Oggetto: **[ID: 8234]:** Progetto di un impianto eolico, denominato “Parco Eolico Campomarino”, composto da n. 5 aerogeneratori, per una potenza complessiva di 32,5 MW, da realizzarsi nel Comune di Campomarino (CB) e relative opere di connessione alla RTN, da realizzarsi nel Comune di Portocannone (CB).

Proponente: RePlus S.r.l.

Parere tecnico-istruttorio.

Fig. 1. Ortofoto con la localizzazione degli aerogeneratori relativi ai due impianti eolici proposti dalla Società Re Plus, rispettivamente nel 2009 e nel 2022: evidenziato in verde il tratturo L'Aquila- Foggia. (Elaborazione grafica a cura della SABAP Molise)

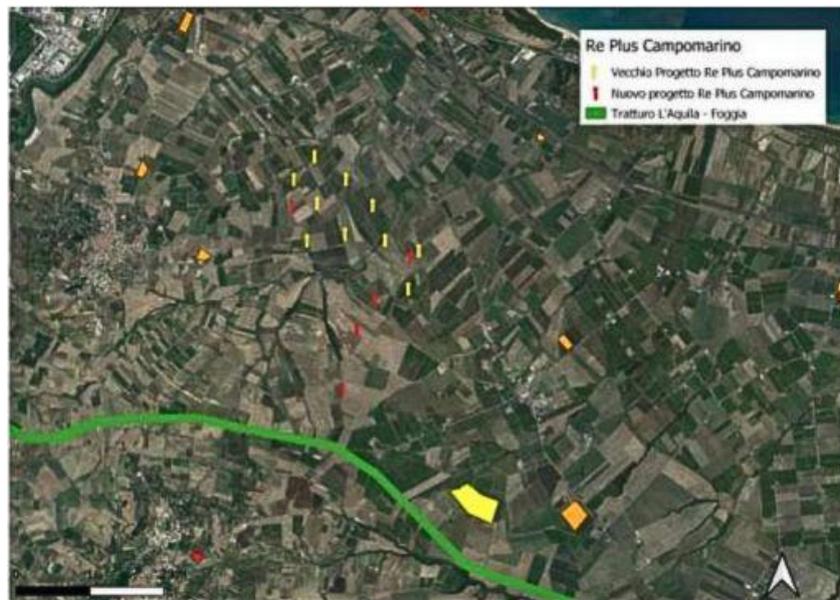
Risulta utile, pertanto, evidenziare che l'ubicazione dei nuovi aerogeneratori (Fig. 1) non rispecchia quella del progetto presentato nel 2009, e che la tecnologia del nuovo parco prevede torri eoliche di altezza maggiore di 65 metri rispetto alle precedenti. Se il progetto precedente era costituito da torri eoliche alte 135 metri, le attuali presentano uno sviluppo verticale di 200 m.

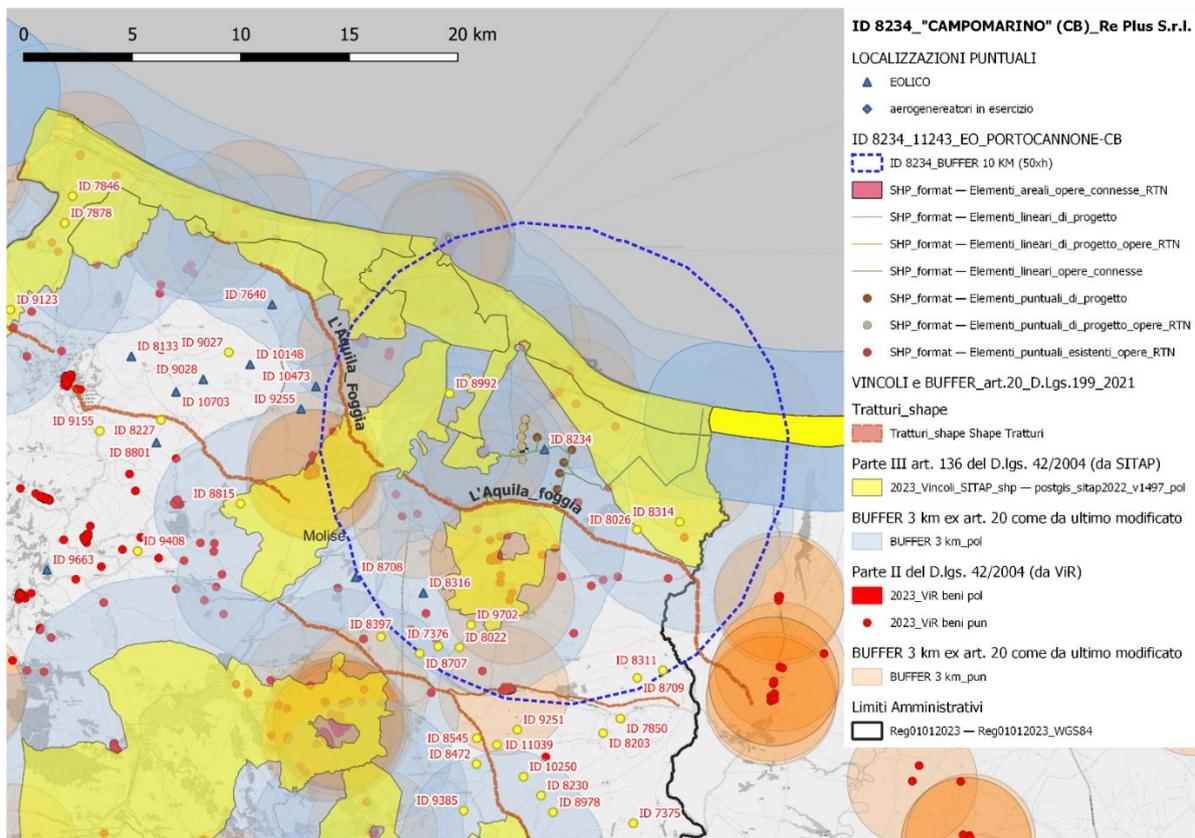
Detta area contermine di interferenza è costituita da un areale (buffer) il cui raggio è 50 volte l'altezza massima dell'aerogeneratore e quindi, nel caso in esame, da un raggio di 10.000 km entro cui valutare **l'interferenza del progettato impianto eolico con i beni appartenenti al patrimonio culturale**, così come definito al citato

punto b) paragrafo 3.1 dell'allegato 4, condizione che riguarda **l'areale di ricognizione rispetto al patrimonio culturale e non l'areale di impatto visivo**, definito invece al precedente punto a) del paragrafo 3.1 dell'allegato 4, che fa invece riferimento **alla effettiva visibilità dell'impianto**, che sappiamo essere, dai dati analitici trattati in letteratura scientifica, di almeno 20 km.

Fig. 5. Elaborazione grafica su GIS, con gli aerogeneratori di progetto e i dati estratti dal PPTAAV n.1: in particolare l'individuazione delle aree MP1 e MP2 e le caratteristiche visive e percettive del luogo. (Elaborato grafico a cura della SS-PNRR)

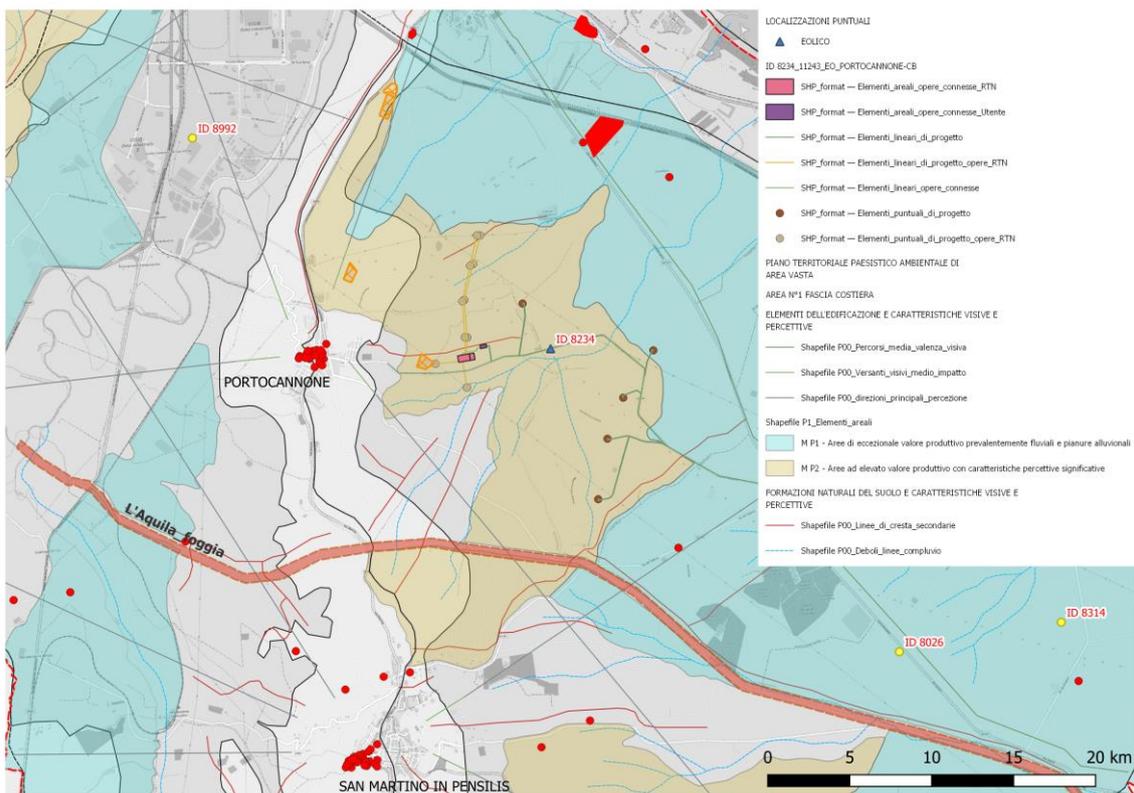
Infatti, come si evince dalla seguente elaborazione grafica su GIS, le opere di connessione alla RTN attraversano in alcuni punti linee di cresta secondarie, aree emergenti e linee di compluvio, entrando in netto contrasto con quanto espresso dalle NT sopracitate.

Fig. 7 - TAV. n. S1 del PTPAAV: Carta della qualità del territorio

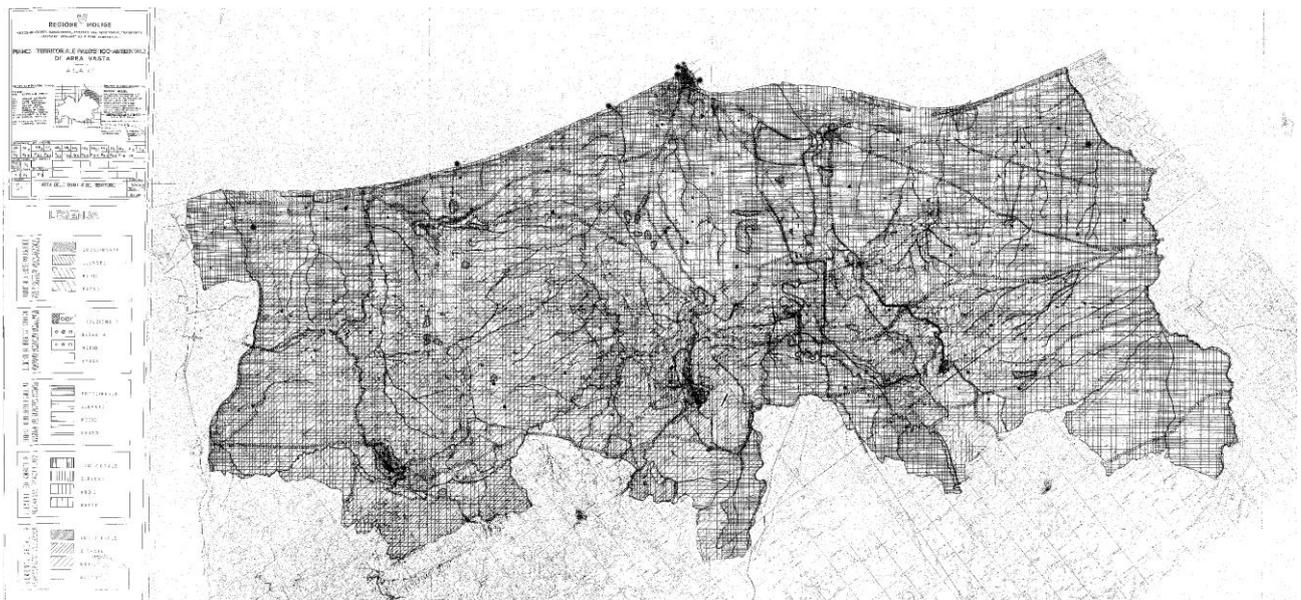
Le medesime carenze si evincono nella valutazione di compatibilità paesaggistica sostenuta dalla Società e scaturenti dalla Relazione paesaggistica, la quale analizza i ricettori suddetti e giunge a una classe di valore medio del paesaggio sia in fase ex ante che ex post applicando il metodo ranking e attribuendo attraverso l'assegnazione di valori da 1 a 5 ai parametri individuati dal DPCM del 12/12/2005 Diversità, Integrità, Qualità visiva, Rarità, Degrado. Inoltre, la scala dei valori in base ai quali è avvenuta la classificazione del territorio considerato, è stata stilata senza alcun riferimento né ai limiti e parametri normativi esistenti né a modelli paesaggistici di riferimento opportunamente calati nel territorio italiano e locale. Quanto detto ha portato la società a risultati valutativi della qualità paesaggistica in netto contrasto con le qualità paesaggistiche individuate dal PTPAAV, come ad esempio gli *eccezionali/elevati valori produttivi* delle aree in oggetto. A riprova di un'analisi superficiale e carente, si sottolinea che non è stata presa in considerazione la tipologia, le caratteristiche, l'estensione e le prossimità al progettato impianto delle coltivazioni con carattere di pregio che connotano l'area o l'ubicazione ed estensione dei siti archeologici, così individuate nella tavola di PTPAAV n. S1, *Carta della Qualità del territorio*.

La caratterizzazione delle produzioni agro alimentari tradizionali e di qualità di queste zone verrebbe alterata, almeno dal punto di vista percettivo, dagli aerogeneratori in ragione delle finalità perseguite dalle disposizioni in materia di sostegno all'agricoltura e di valorizzazione delle tradizioni agroalimentari locali, ragioni che trovano conferma anche nel dispositivo di cui alla Parte IV, paragrafo 16.4, dell'Allegato alle Linee Guida Nazionali, che esclude le aree caratterizzate da produzioni tradizionali certificate dalla realizzazione di impianti per la produzione di energia elettrica da fonti rinnovabili.

Fig. 9. Elaborazione grafica GIS: in evidenza il tratturo l'Aquila Foggia e l'angolo visuale entro cui si genera l'effetto selva a causa dei 4 aerogeneratori sovrapposti. (Elaborato grafico a cura della SS-PNRR)

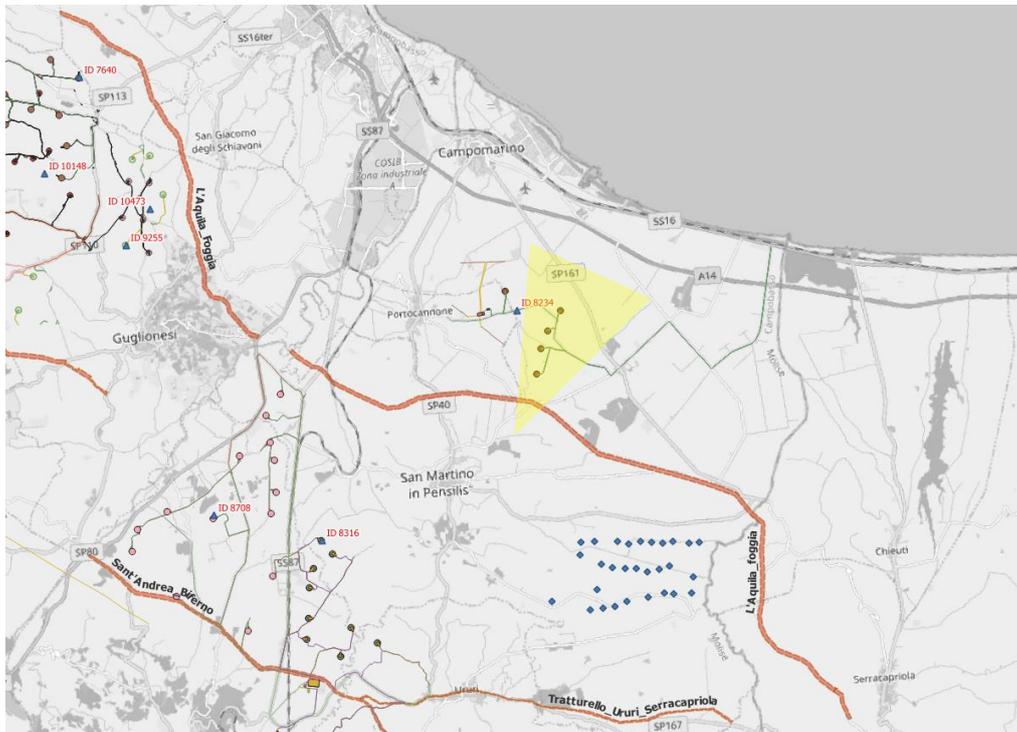
Inoltre non viene considerato l'effetto selva generato in un tratto del percorso del tratturo in cui si osserverebbero 4 aerogeneratori in sovrapposizione tra loro, proprio perché allineati perpendicolarmente al tratturo. (Fig. 9)

Si evince infine che la presenza dell'impianto interrompe tutti i rapporti delle visuali storiche che aprivano dal tratturo verso il territorio costiero, verso il mare e verso le isole Tremiti, con l'abbazia di Santa Maria che deteneva in antico diversi possedimenti nel territorio costiero di Campomarino: a tal riguardo la Società elude ogni valutazione in merito alle alterazioni percettive del contesto di giacenza dell'intera rete tratturale che ricade nel bacino visivo dell'impianto eolico.

Fig.11. Elaborazione su GIS, con gli aerogeneratori esistenti e in progetto, entro un buffer ricognitorio di 10km (All.4. D.M. 10/09/1010, punto 3.1b) e entro un buffer corrispondente al bacino visivo assunto pari a 20 km (All.4. D.M. 10/09/1010, punto 3.1a). (Elaborato grafico a cura della SS-PNRR)

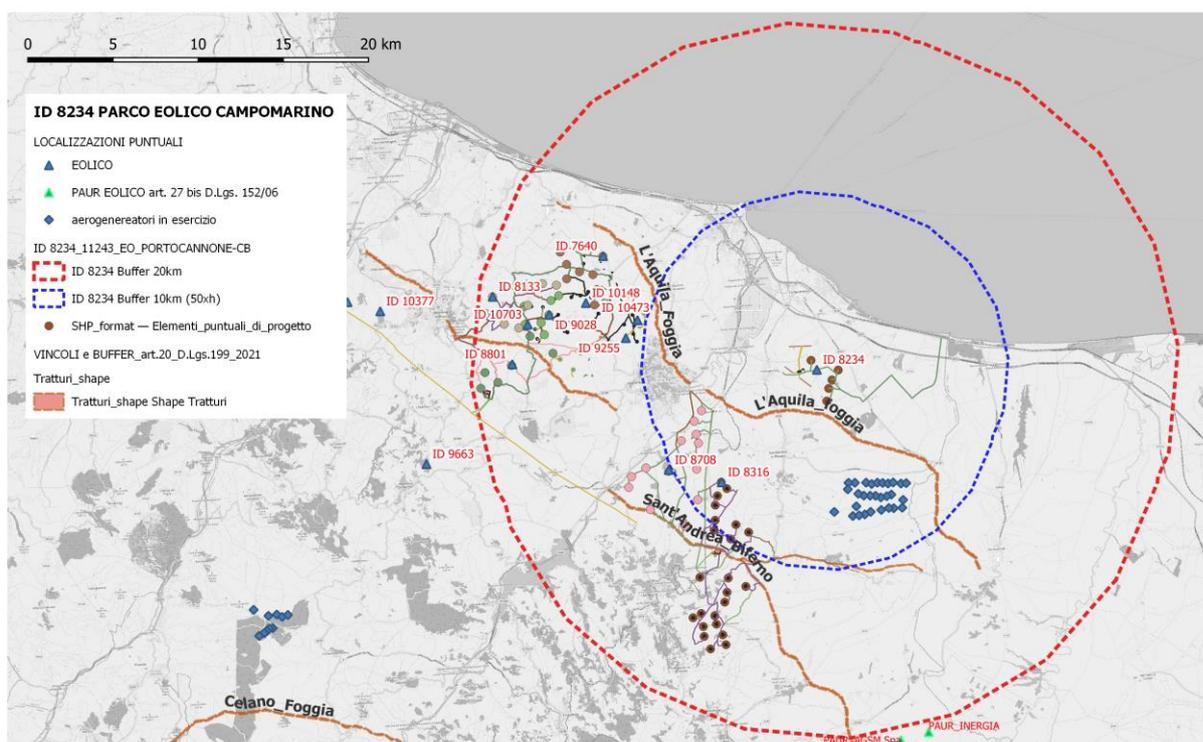
Oltre agli impianti esistenti, la localizzazione degli impianti per i quali sono in corso le procedure di autorizzazione, fornisce ulteriori elementi di valutazione, dai quali non è possibile prescindere.

Nello stesso contesto territoriale, oltre ai 35 aerogeneratori già esistenti nei comuni di San Martino in Pensilis e Ururi, e ai 5 previsti dal progetto in esame, se ne prevedono altri inclusi nei progetti di VIA identificati con ID 8316 nel territorio di San Martino in Pensilis e altri identificati con ID 7640, ID 8133, ID 8801, ID 9028, ID 9255, ID 10148, ID 10473, ID 10703, nell'area del Basso Biferno, i quali costeggiano in buona parte il tratturo l'Aquila-Foggia.
